島根原子力発電所 2号炉 審査資料	
資料番号	EP(E)－068改02
提出年月	令和2年8月26日

# 耐震重要施設及び常設重大事故等対処施設の 基礎地盤及び周辺斜面の安定性評価(コメント回答)

令和2年8月26日  
中国電力株式会社

## 審査会合における指摘事項

## 防波壁(多重鋼管杭式擁壁)の検討断面の設定(詳細) グループC(1/3)

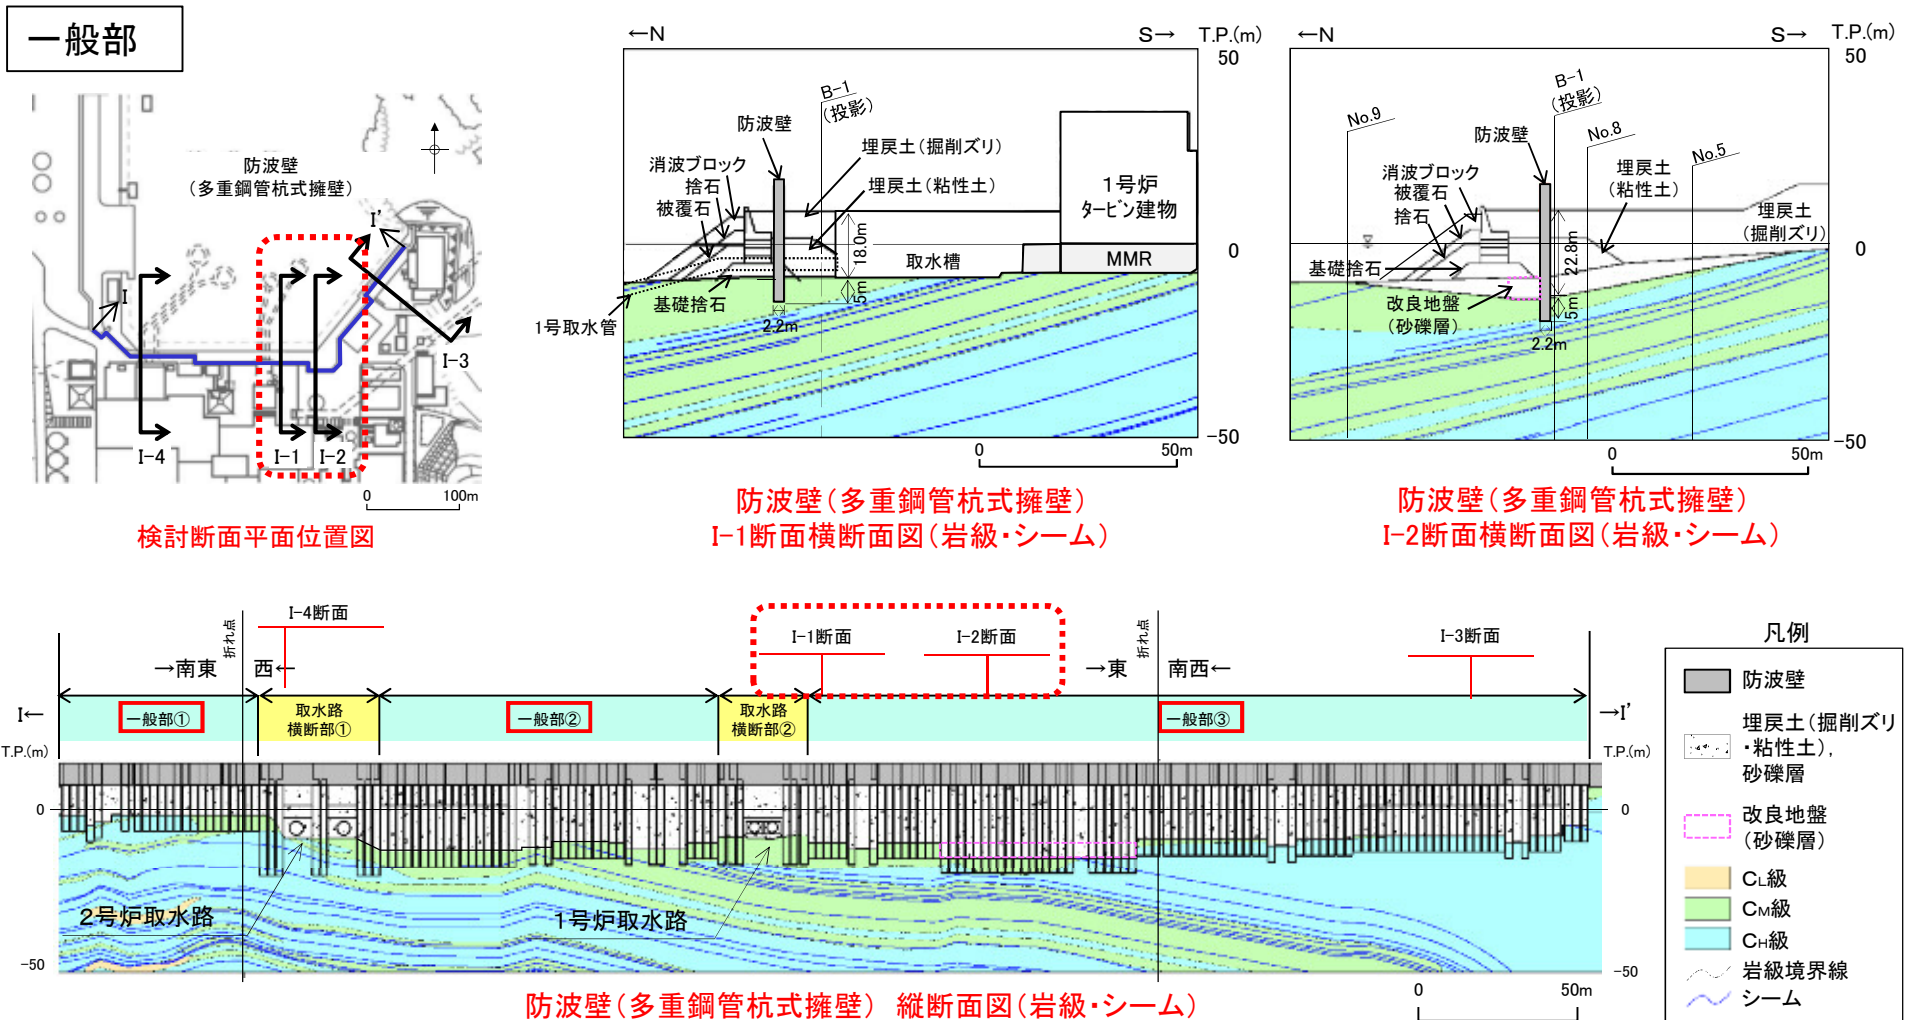
No.	コメント要旨	審査会合	頁
1	代表施設や評価対象断面以外の各施設・断面のすべり安定性評価について、代表施設や評価対象断面の評価に代表できる理由を詳細に記載すること。	令和2年6月19日 第868回審査会合	P20～69
2	防波壁(多重鋼管杭式擁壁)における検討断面の設定の考え方について詳細に記載すること。	令和2年6月19日 第868回審査会合	P48～52, 63
3	防波壁の構造の詳細を説明すること。	令和2年6月19日 第868回審査会合	補足説明 8章
4	各施設をモデル化する際の手順とパラメータ等の詳細を説明すること。	令和2年6月19日 第868回審査会合	補足説明 3章
5	周辺斜面の地下水位の設定方針及び液状化の考え方について説明すること。	令和2年6月19日 第868回審査会合	P100～103, 188～ 195, 209～230
6	防波壁(多重鋼管杭式擁壁)における杭の支持力の設計方法及び計算プロセスを説明すること。	令和2年6月19日 第868回審査会合	P111,112
7	敷地に分布する埋戻土の物性設定について詳細を説明すること。	令和2年6月19日 第868回審査会合	補足説明 2.7章
8	局所安全係数分布図において、せん断強度に達した要素等を通るすべり面を設定しない理由を説明すること。	令和2年6月19日 第868回審査会合	補足説明 6章
9	すべり安全率一覧表において、各すべり安全率の時刻を記載すること。	令和2年6月19日 第868回審査会合	補足説明 7章

- ・一般部(①~③)のうち、施設直下がC<sub>M</sub>級岩盤となっている範囲で、シームが多く、浅くなっているI-1断面を検討断面に設定する。
- ・一般部(①~③)のうち、埋戻土層等が最も厚くなっている範囲で、施設直下のシームが北方向に緩く傾斜し、その分布が多く、浅くなっているI-2断面を検討断面を設定する。
